改善箇所説明②

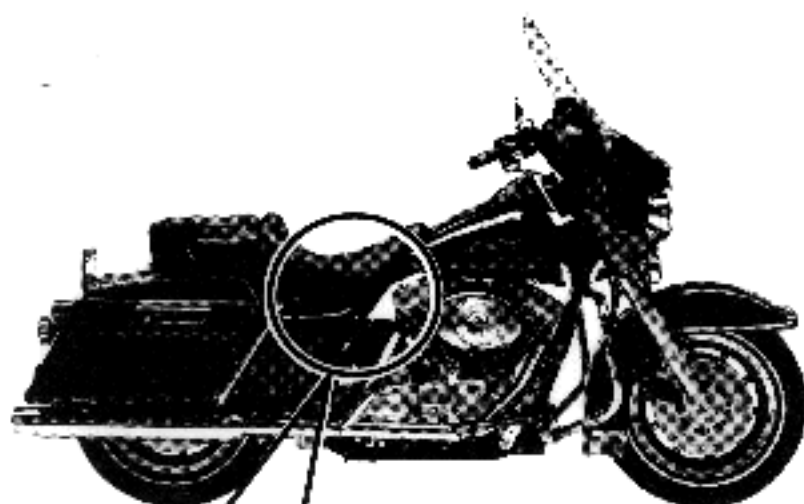
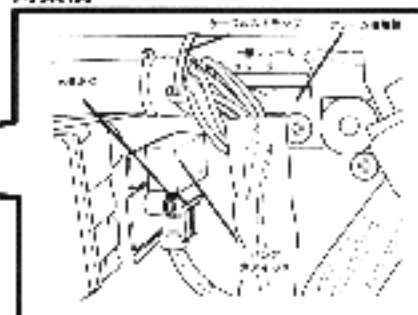
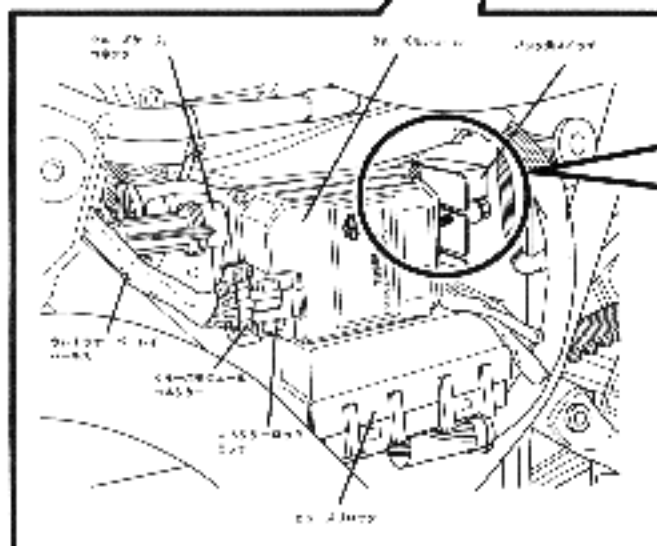
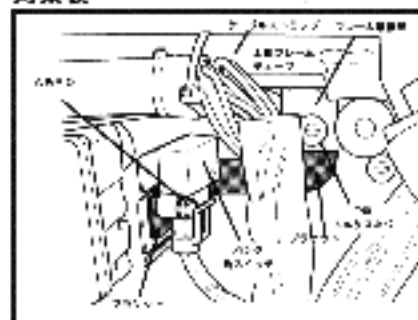
基準不適合箇所

車両の転倒時に原動機を停止させる装置において、当該スイッチを車体に固定するブラケットが不適切なため、車体の振動により当該スイッチが作動し、原動機が停止するおそれがある。

改善内容

全車両、補強用ブラケットを追加装着する。

未対策車は当該部位に補強用ブラケットが装着されていないが、対策済み車両は補強用ブラケットが装着されている。
